N/Réf. : **BXL20508_700_PUN** **BRUXELLES. Rue Royale 101-107 / Rue de l'Association 29-37 (arch. H. Van Dievoet) - Hôtel Astoria**
Gest. : **AA/CJ**
V/Réf. : **2043-0539/11/2022-431PR** (=Façade à rue, toiture ainsi que certaines parties de l'intérieur cl comme Monument / Inventaire))
Corr: **Coralie Jacques**
NOVA : **04/PFU/1856990** **PERMIS UNIQUE : Reconstituer la verrière du lobby ainsi que démonter deux cheminées latérales en partie avant du bâtiment et remplacer certaines dalles du rdc des zones classées**

Avis conforme de la CRMS

Extrait du dossier 1

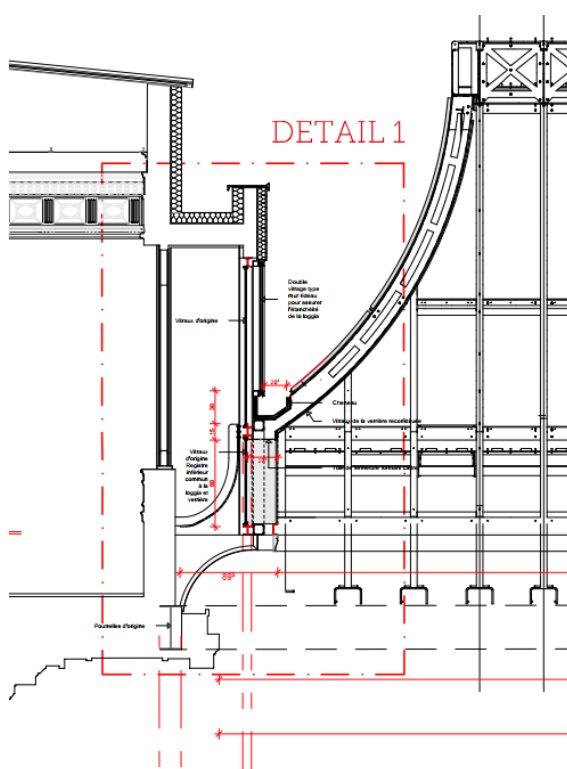
Cette demande a déjà fait l'objet d'une demande d'avis de suivi de chantier à la CRMS (cf historique supra). L'avis de la CRMS était la suivant :

« *Puisque les propositions actuelles de démolition et remplacement des dalles s'appuient sur des études de stabilité, qui confirment le caractère indispensable des interventions, la CRMS n s'y oppose pas tout en formulant les conditions suivantes:*

- *Les décors seront protégés sur 1.5-2 m de haut. Des protections seront prévues sur tous les murs, décors. Ces protections devront être fixées sans endommager les décors (il sera exclu de visser dans les pierres, sculptures, menuiseries etc.). Avant la démolition, les moyens de protection seront soumis pour approbation à la DPC ;*
- *Tout démontage nécessaire à la démolition sera soumis pour approbation à la DPC,*

La CRMS tient quand même à déplorer que les études de stabilité des sols classés n'aient pas été réalisées en amont et que de telles décisions doivent dès lors se prendre en cours de chantier, dans la précipitation. L'hôtel est inoccupé depuis des années et les dégradations des dalles étaient bel et bien visibles en caves ; les sondages nécessaires auraient dû être réalisés préalablement à la demande de permis pour éviter de telles modifications en cours d'exécution. Lors de la visite qu'elle a faite dans le cadre de la présente demande, la CRMS a également constaté les lourdes démolitions des murs de l'atrium. Ces interventions n'avaient pas non plus été sollicitées lors du permis initial. Elles ont fait l'objet d'un permis modificatif, sur lequel la CRMS n'a pas été interrogée car il concerne les parties non- protégées d'un bien classé. La CRMS fait donc le constat d'interventions de démolition, sollicitées par permis modificatif, qui ne mettent pas en valeur le patrimoine. Elle recommande de dresser un bilan complet pour permette de garantir la poursuite du chantier selon le permis délivré initialement. »

Les travaux sont réalisés. Les mesures de protection ont été prises. Les nouvelles dalles sont en place. L'opération a été acceptée par la CRMS en suivi d'avis conforme. La régularisation est acceptée.
